2822891 - BOM-BV5 - OLO-808349 - Plantage Kerklaan 38 - Amsterdam - Restauratie monumentale Aquarium Artis - Artis vergunning 2013

Naam:	2822891 - BOM-BV5 - OLO-808349 - Plantage Kerklaan 38 - Amsterdam - Restauratie monumentale Aquarium Artis - Artis vergunning 2013
Dossiernummer:	OLO-808349
zaaknummer:	2822891
omschrijving:	Restauratie monumentale Aquarium Artis
mozard_dossiernummer:	2822891
checklist status:	
Gemaakt door:	Mozard / DC Api Koppeling
behandelaar:	5.1, 2, e
Contactpersoon:	5.1.2e , 5.1.2e Projectleider vanuit Artis 5.1.2e , 5.1.2e , Werkvoorbereider 5.1.2e , 5.1.2e @amsterdam.nl, 5.1.2e , M&A 5.1.2e , 5.1.2e @amsterdam.nl, 5.1.2e , M&A 5.1.2e , 5.1.2e , Projectleider Salverda (aannemer)
Locatie:	
Adres:	Plantage Kerklaan 38
postcode:	
plaats:	Amsterdam

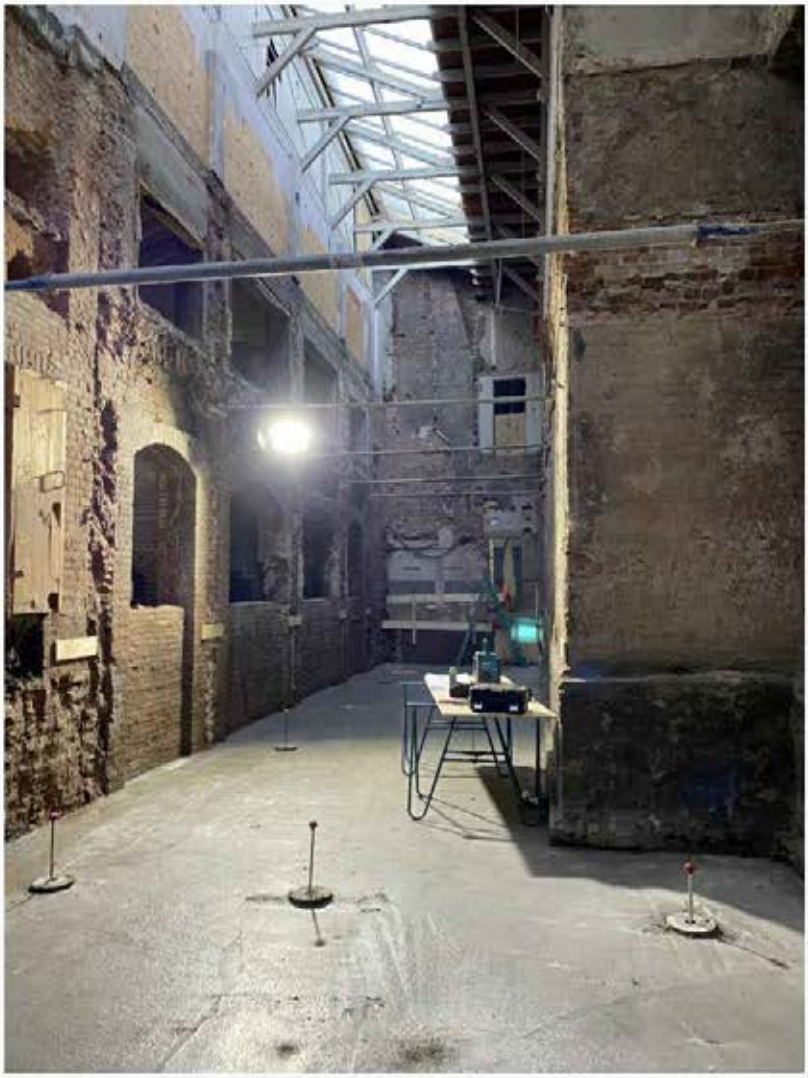
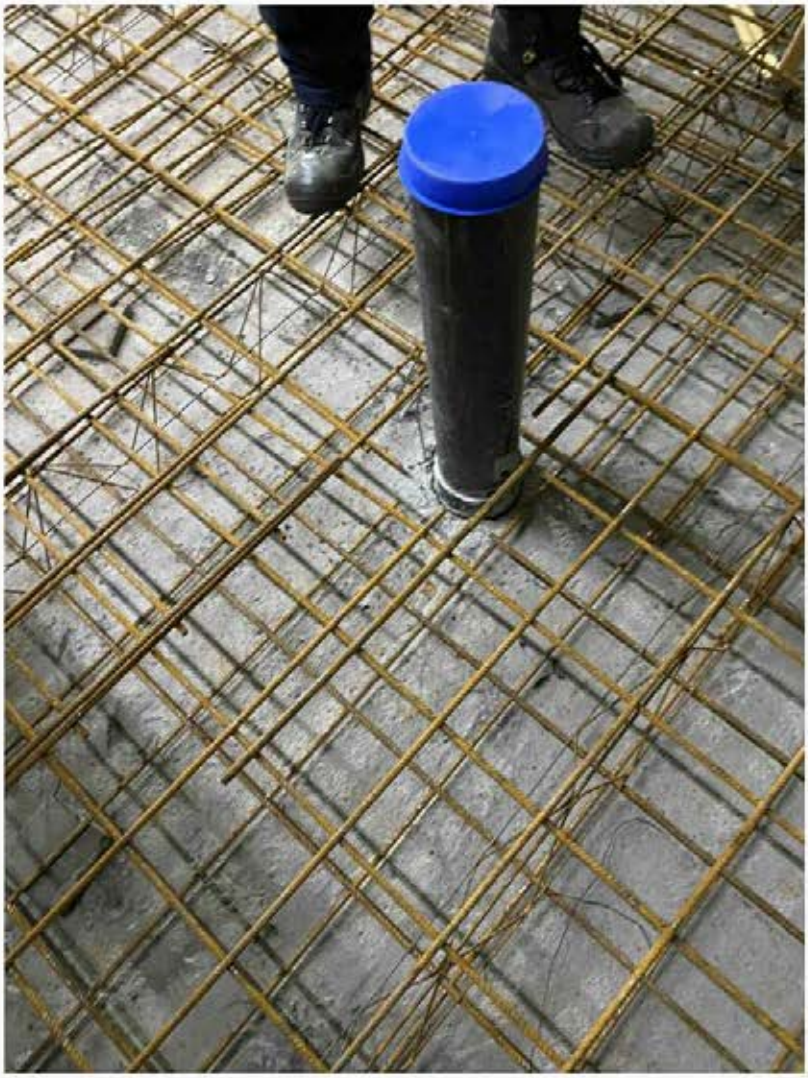
OPMERKING Rondgang 13-12-2022

Werkvloer voor de aquarium bekeken en wapening gekeurd van de toiletruimte. Een opmerking gemaakt rond de sparingen moet nog wapening bijgelegd worden

Op 24-5-2023 heb ik de wapening nagelopen van de betonvloer van de begane grond in de rondgang van het diorama van het aquarium in Artis nagelopen op basis van onze constructieve schets (en achterliggende berekening) van 16 maart 2023, bijgevoegd in de bijlage.

In de bijlage een schets, zoals vanmorgen ook telefonisch kort besproken, met betrekking van de overgang tussen de beide vloervelden van ruimte 0.14 en 0.12, hier zijn enkele tussen de vloerenvelden aangebracht, wij adviseren deze vloeren los te houden en een kas met wapening aan te brengen ten behoeve van de oplegging van de vloer van ruimte 0.14 op het metselwerk.

De staven zijn verwijderd en we hebben de extra inkassing toegevoegd. zie foto in de bijlage.
Edwin Speijk op 25 mei 2023 13:19

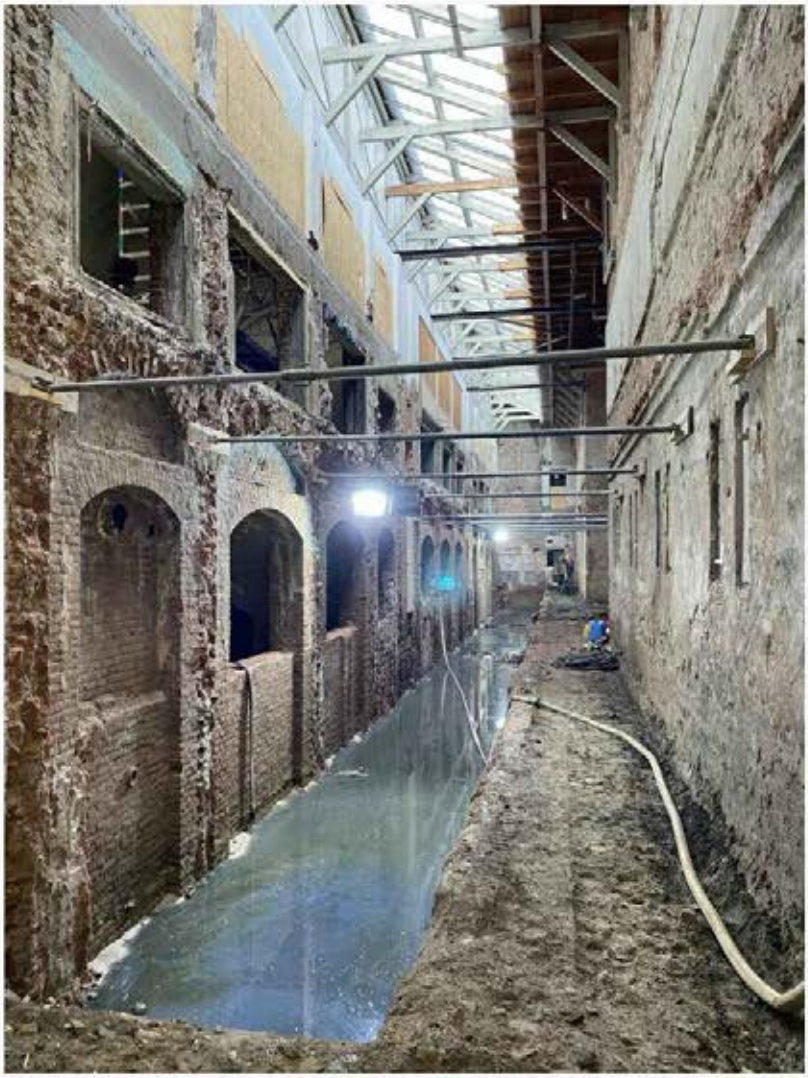
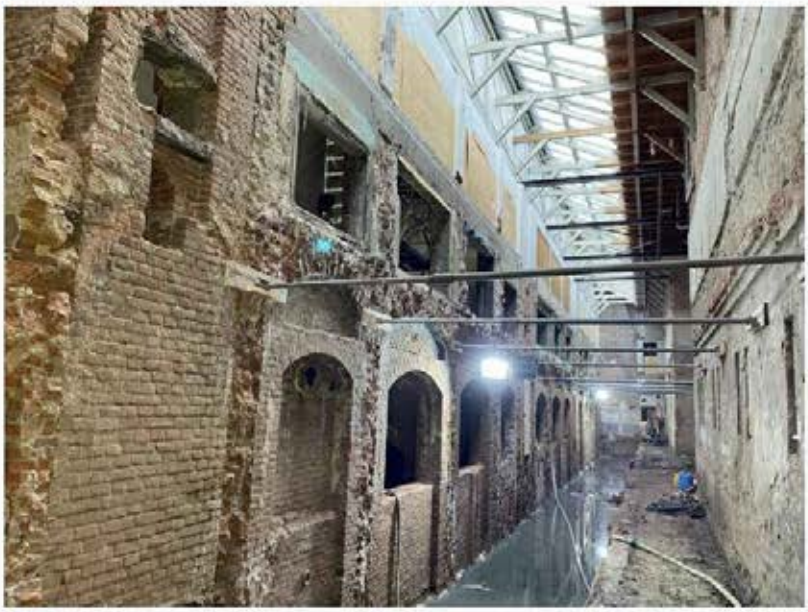
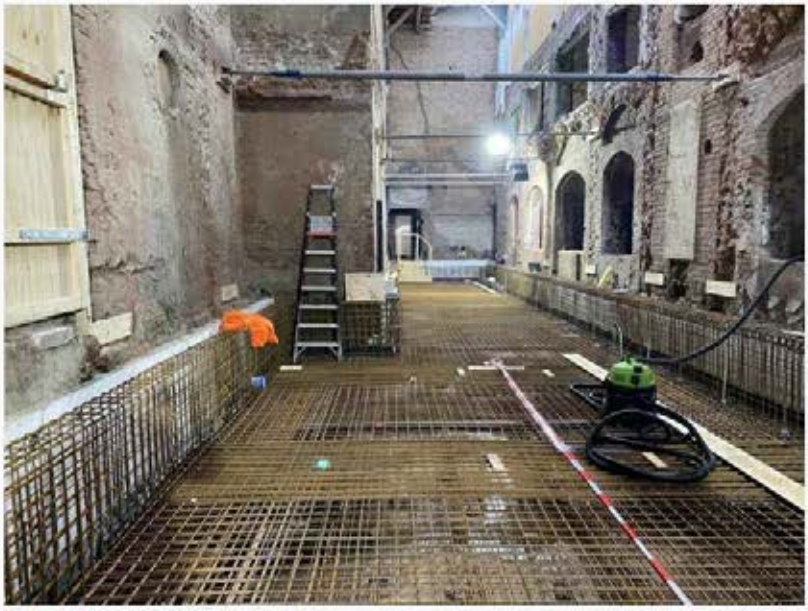
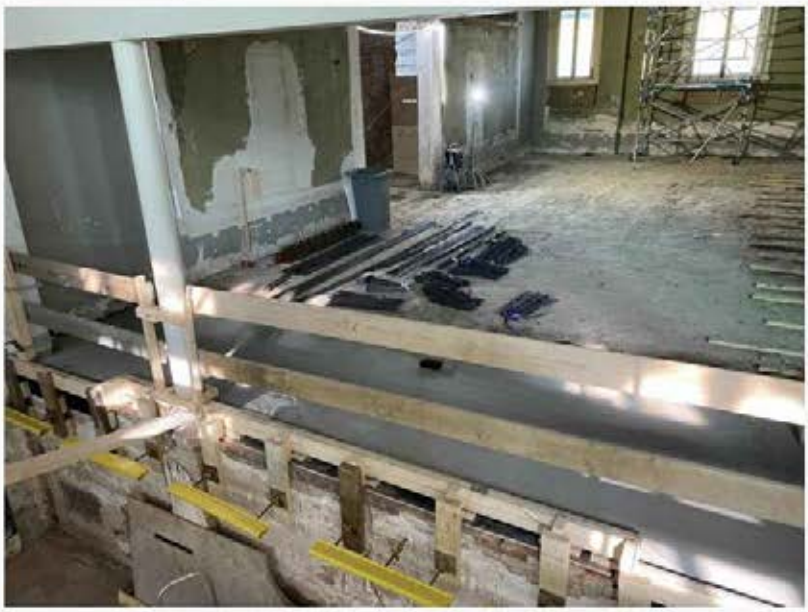
OPMERKING 5-7-2022 strip sloop is gevorderd er komen nu constructieve scheuren te voor schijn. Hiervoor worden in een later stadium rapporten opgesteld door de constructeur voor een oplossing.
[redacted] op 07 juli 2022 13:36

25-10-2022 Constructie sloop aquariums uitgevoerd Edwin Speijk op 30 november 2022 15:17

15-11-2022 gaten geboord voor het aanbrengen van de nieuwe fundering zijn aangebracht Edwin Speijk op 30 november 2022 15:53

1-2-2023 wapening gekeurd van de nieuwe aquarium bakken. Constructeur van het bureau Duits had de vloer reeds al gekeurd. Geen opmerkingen. Edwin Speijk op 06 februari 2023 15:34

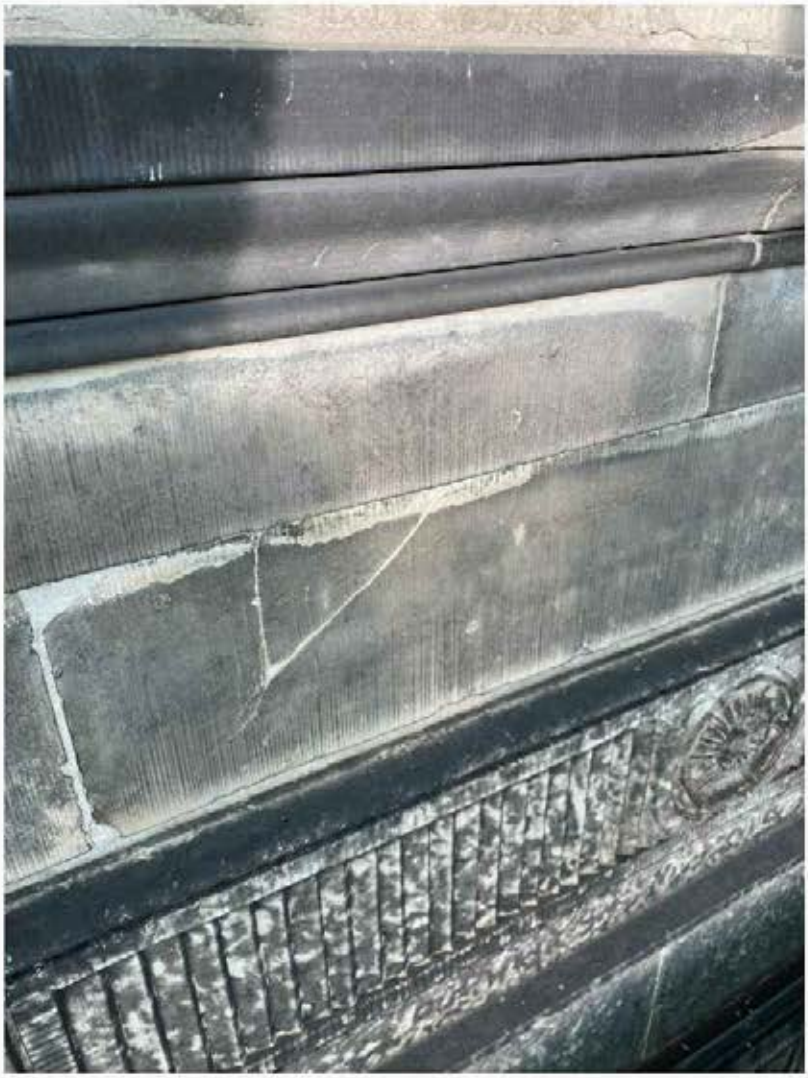
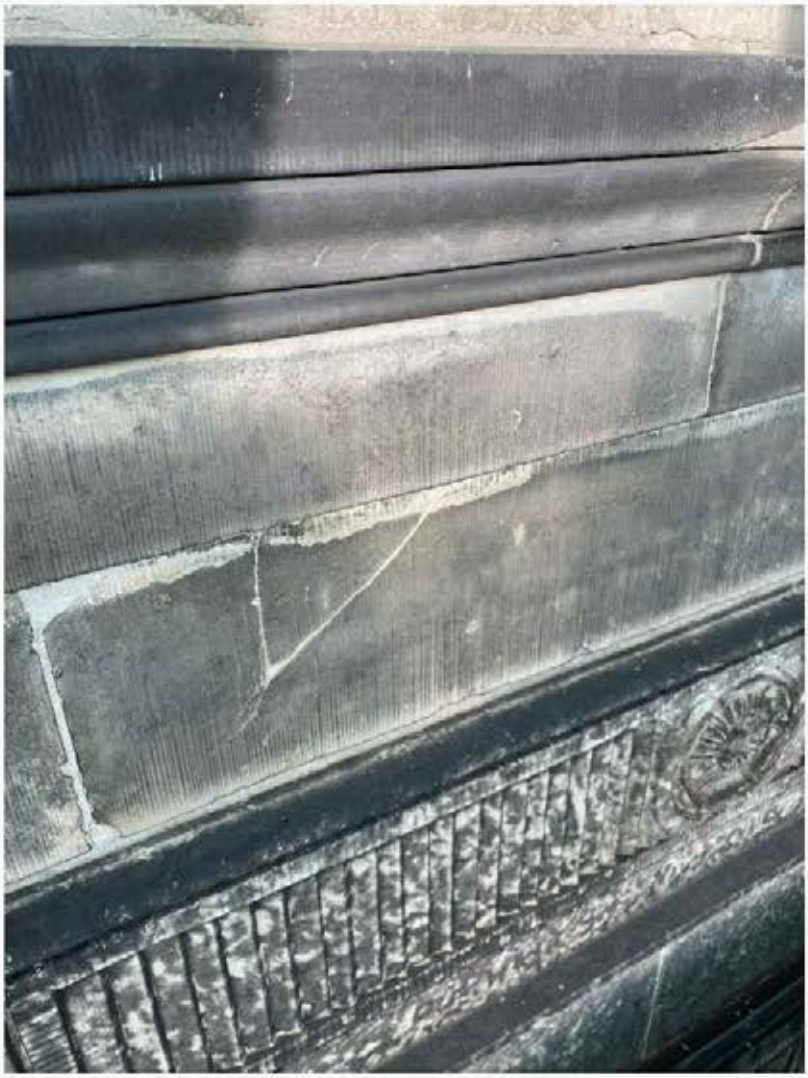
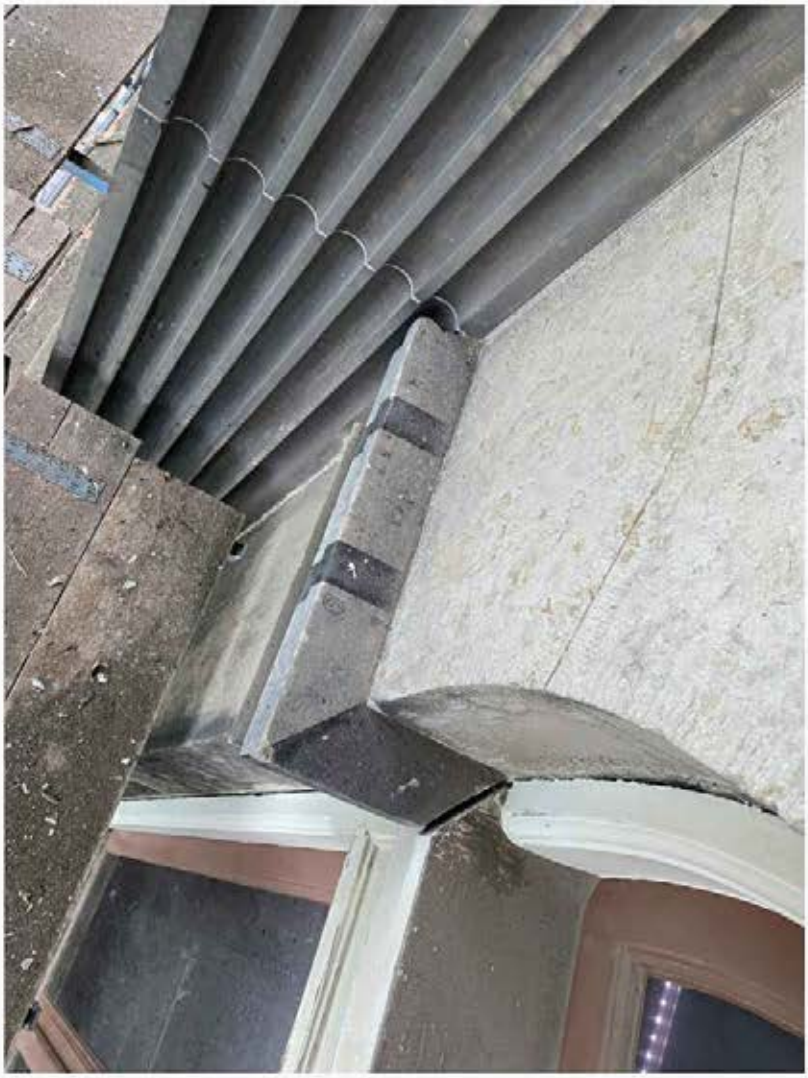
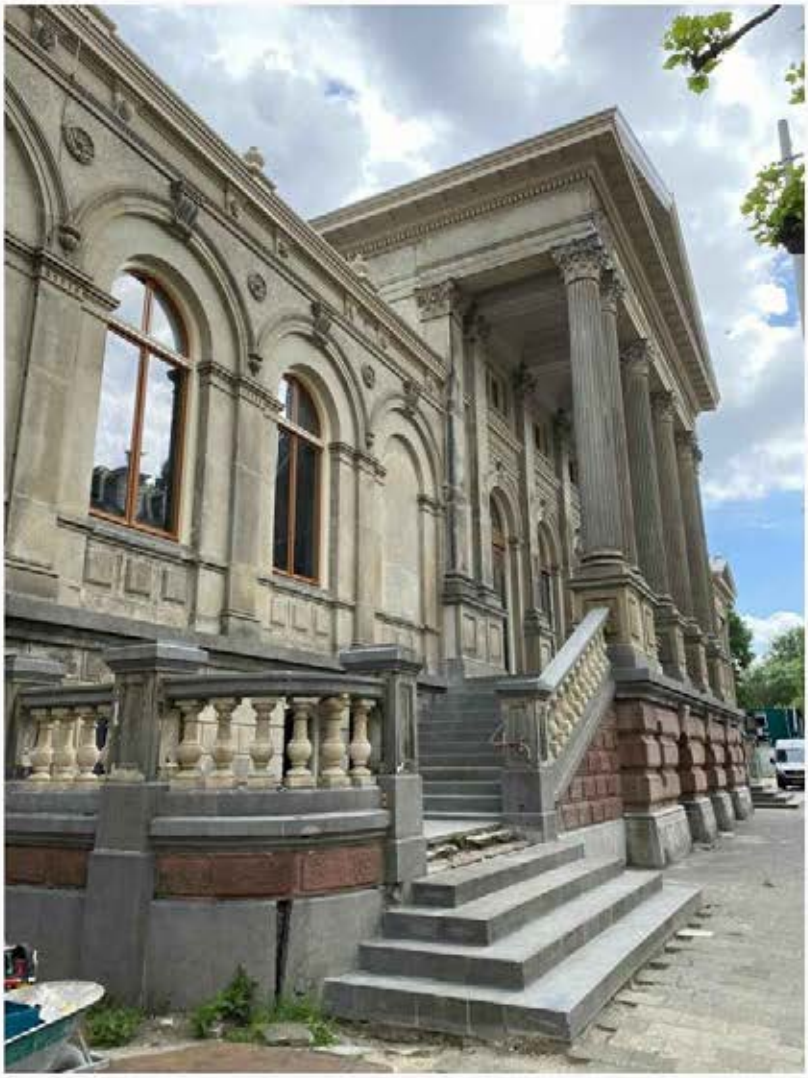
OPMERKING Rondgang 12-04-2022 er is een test gedaan met verschillende manieren om de gevel schoon te maken.

De aannemer maakt een stappenplan en mock-up natuursteen opzetten met als doel juiste steen, behandeling en opzet voor werkplan te maken.
Principeplan en voorkeurmaterialen streven over 3 weken gereed om te bespreken. [redacted] k op 27 juni 2022 17:00

23-08-2022 gevelreiniging aan de begane grond is in uitvoering. Zie foto's in de bijlage. Laag wordt verwijderd tot niveau saus/stuc gereed.
Blijven kleine deeltjes achter dit is conform afspraak. [redacted] op 25 augustus 2022 10:25

15-11-2022 gevel langs gelopen met de uitvoerder en architect. Besproken wat en hoe er herstelt gaat worden. Hier volgt nog een rapportage over [redacted] op 30 november 2022 15:55

Tijdens het overleg met Artis en M&A hebben we de werkzaamheden met betrekking op de mock-up stucwerk gevels uitgebreid bekeken, beoordeeld en goedgekeurd.

Tijdens het overleg hebben we de volgende zaken besproken:
• De uitgevoerde werkzaamheden zijn akkoord voor verdere uitvoering voor de overige stukwerk gevels
• Licht en droging zijn van invloed op de uiteindelijke kleurstelling en wordt wekelijks gemonitord met V&B en Salverda. 1x per 3 weken tijdens het overleg kijkt M&A mee.
• Het uitvoeren van de werkzaamheden wordt opgedeeld per stramien en er wordt gewerkt van boven naar beneden. Het stramien wordt bepaald aan de hand van juiste omvang voor het patineren door de vakman op locatie. Doel is dat 'steigerslagen' niet leesbaar zijn in de gevel.
